C.空港

2021年 総合安全要請

資料1 A9 & A10 誘導案内灯

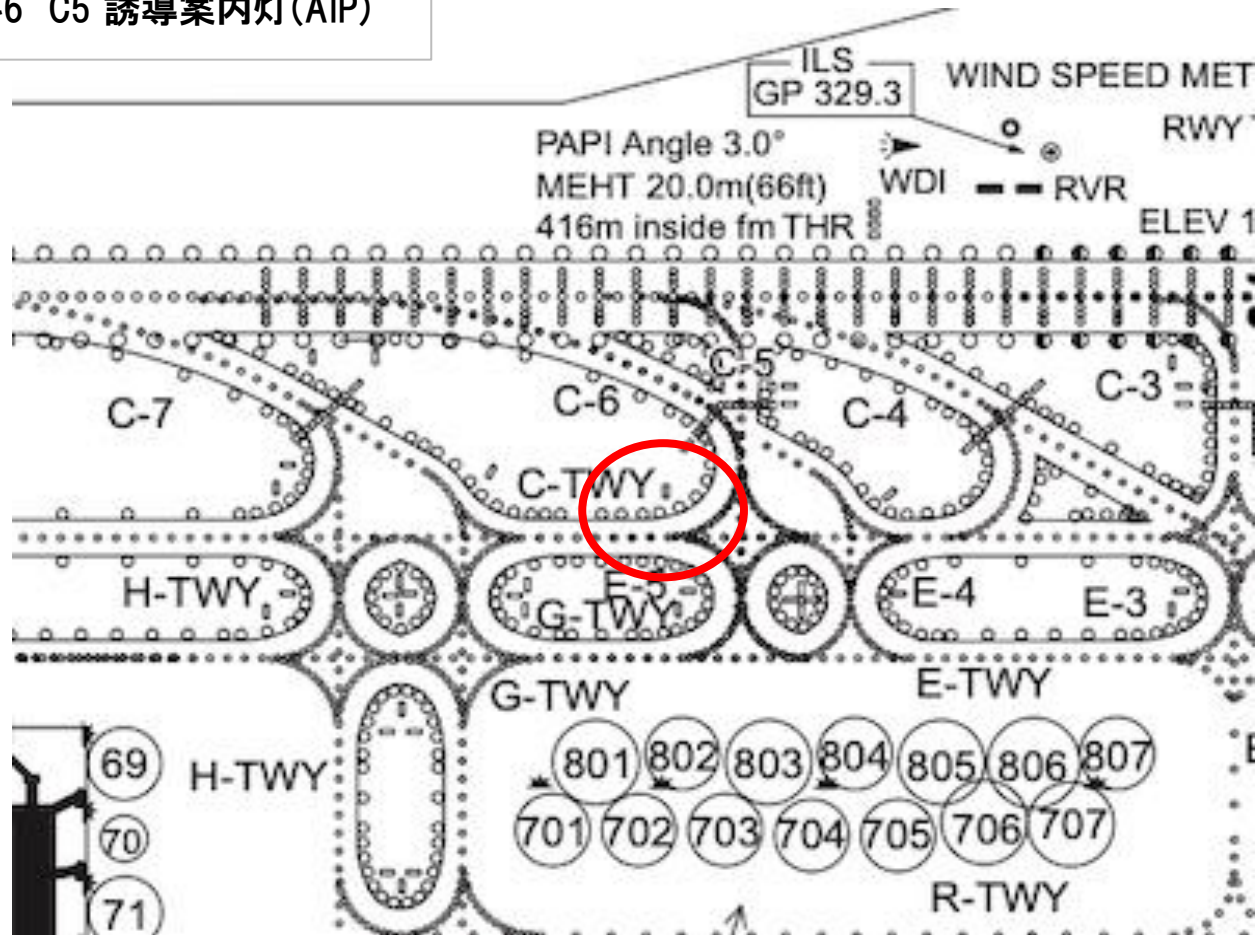
C02	2	新千歳空港	新規	TWY A9の形状を変更し、TWY の誘導案内灯を滑走路の西側に設置すること	視界不良で「ホワイトアウト」になると、誘導路を発見出来る唯一の手がかりは誘導案内灯である。現在、RWY19Rを着陸後にA10から滑走路を離脱する場合、A10の誘導案内灯をA10近傍に設置出来ないレイアウトになっている。そのため、TWY A9の形状を変更し、A10の誘導案内灯を設置すること。(添付資料1、2参照)	新規要請
C02	3	新千歳空港	新規	RWY01R着陸後の滑走路離脱を確実に実施するため、高速離脱誘導路を新設し常時オープンとするすること	冬期運航で滑走路除雪が必要な状況において、RWY 01Rを着陸後に使用出来る高速離脱誘導路をTWY B3とB2の間に新設(新TWY B2)することで、制動制御効果が低い環境下における現行TWY B2(新TWY B1)の代替経路となる。また、RWY01L除雪作業時にも使用出来る高速離脱誘導路の設置は、滑走路占有時間短縮の効果が期待出来る。そのため、冬期運航中も除雪時以外は常時オープンとすることは必須である。(添付資料3参照)	新規要請
C02	4	新千歳空港	継続	TWY A1におけるHold Short Lineの見直し	2本あるHold Short Lineはヒューマンエラーを誘発するため、1本運用とすること。その他、滑走路誤進入を防止する方策を施すこと。	2017年度より要請
C02	5	新千歳空港	継続	TWY T1とT2の名称統一	TWYは曲線で連続しているが、途中で名称が変更になっているため、結果として管制指示が不明瞭でミスの原因となっているため、同一誘導路名称に変更すること。	2018年度より要請

資料9 C9-C11誘導案内灯(AIP)

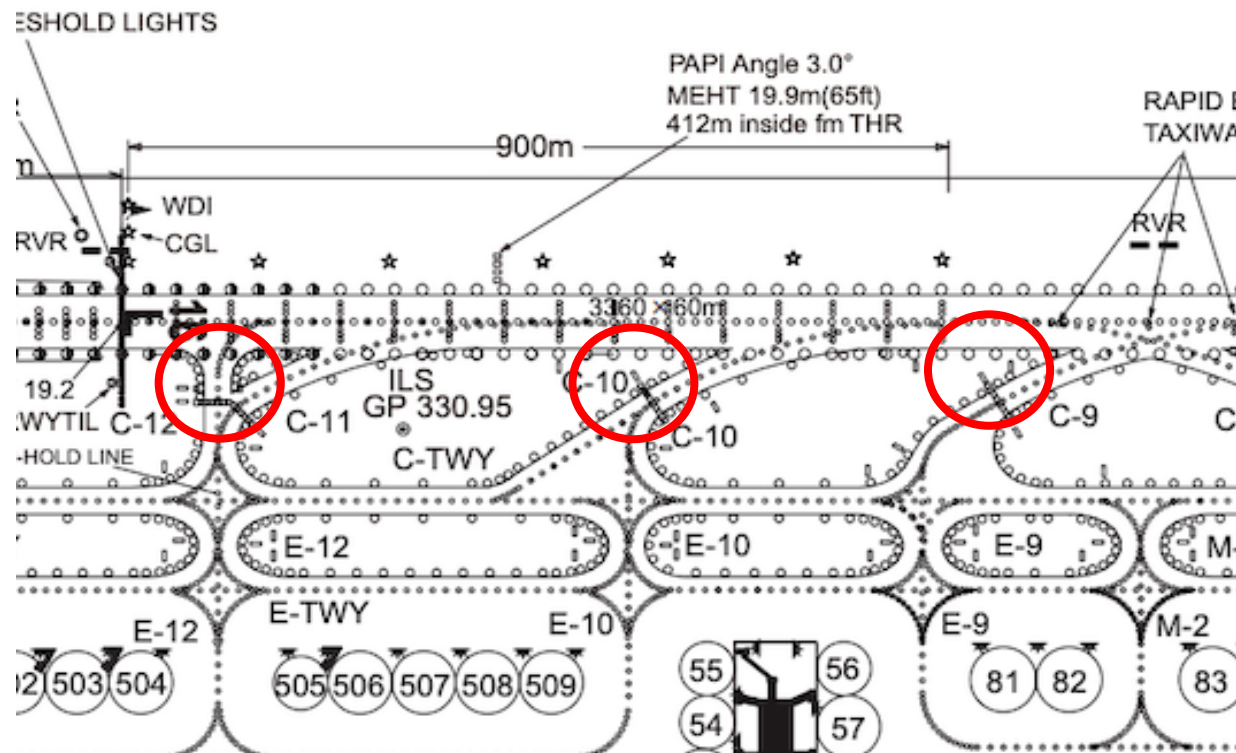
C09	7	東京国際空港	新規	TWY BからTWY B12へ確実に左旋回するため、誘導案内灯を設置すること	TWY BからTWY B12へ確実に左旋回するため、誘導案内灯を新規設置すること。なお、TWY B12からのインターセクションDEPIは、GP Hold Lineを通過しないため、Threatの軽減に寄与出来る。	新規要請
C09	8	東京国際空港	新規	TWY C5へ左旋回する手前の誘導案内灯に、「C6」と各誘導路の方角を示す矢印を追加すること	当該箇所は左旋回した後、走行可能な誘導路が幅広いことから、意図しない誘導路へ誤って進入してしまう懸念があるため、成田国際空港で見られるように「C6 C5」と2つのTWY名を並列に表記し、それぞれの方角を矢印で示す工夫を施すこと。(添付資料6、7、8参照)	新規要請
C09	9	東京国際空港	新規	TWY L4へ左旋回する手前に「L4」「L5」と各誘導路の方角を示す矢印を含む誘導案内灯を新規設置すること	当該箇所は左旋回した後、走行可能な誘導路が幅広いことから、意図しない誘導路へ誤って進入してしまう懸念があるため、成田国際空港で見られるように「L5 L4」と2つのTWY名を並列に表記し、それぞれの方角を矢印で示すような工夫を施すこと。(添付資料8参照)	新規要請
C09	10	東京国際空港	新規	高速離脱誘導路C4、C6、C7、C8、C9、C10、C11 TWYのC TWY側にある誘導案内灯の廃止と進入禁止標識の設置	高速離脱誘導路から離陸することは無いことから、TWY Cから滑走路へ向かう誘導案内灯を廃止し、誤進入防止のため進入禁止標識を設置すること。(添付資料9、10、11、12参照)	新規要請
